既設ファンコイル

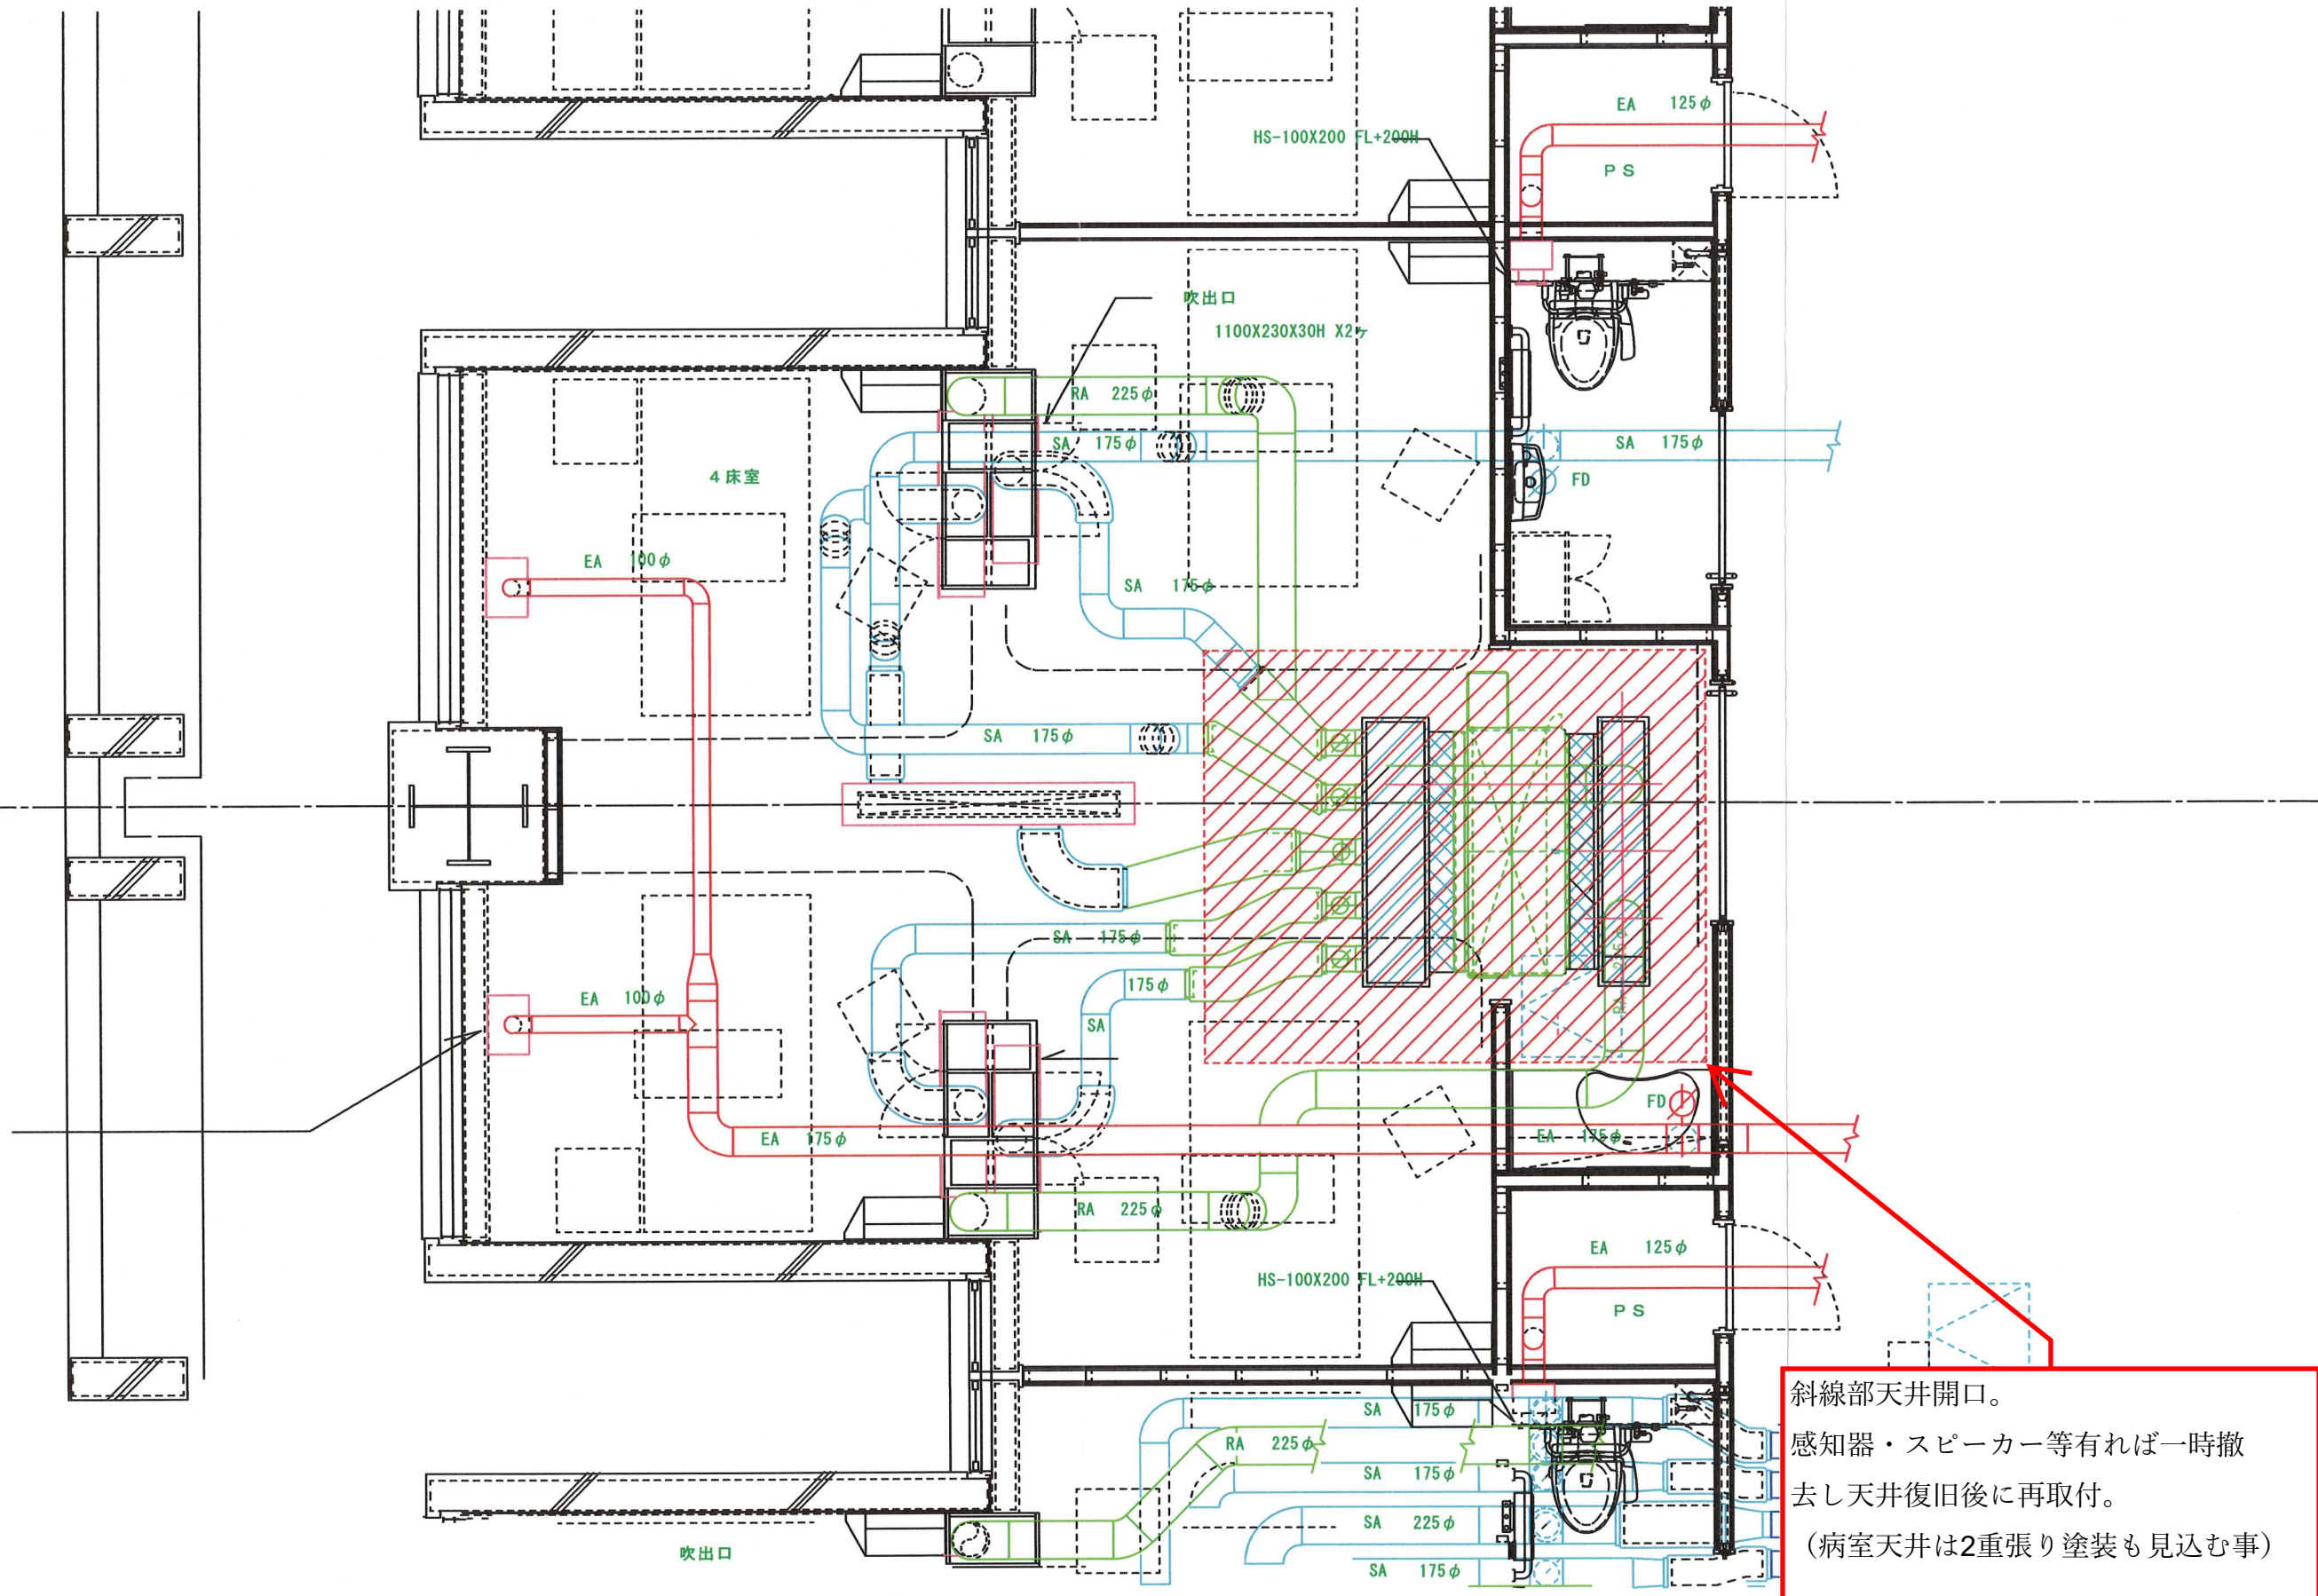
VAV分配給気ユニットメーカー製造中止の為撤去  
 後チャンバーBOXへ取替し、合わせてFCU本体も更新する。  
 各分配給気ダクトにはVD新設しダクトは再利用。  
 既設と同等品とする。  
 風量・冷水流量は既存と同じとしないと同じ系  
 統の同フロア・他の階に影響及ぼす恐れが有る為注  
 意が必要。

**FCU計装既存再利用不可新設必要。**

斜線部天井開口。  
 感知器・スピーカー等有れば一時撤去し天井復旧後に再取付。  
 (病室天井は2重張り塗装も見込む事)
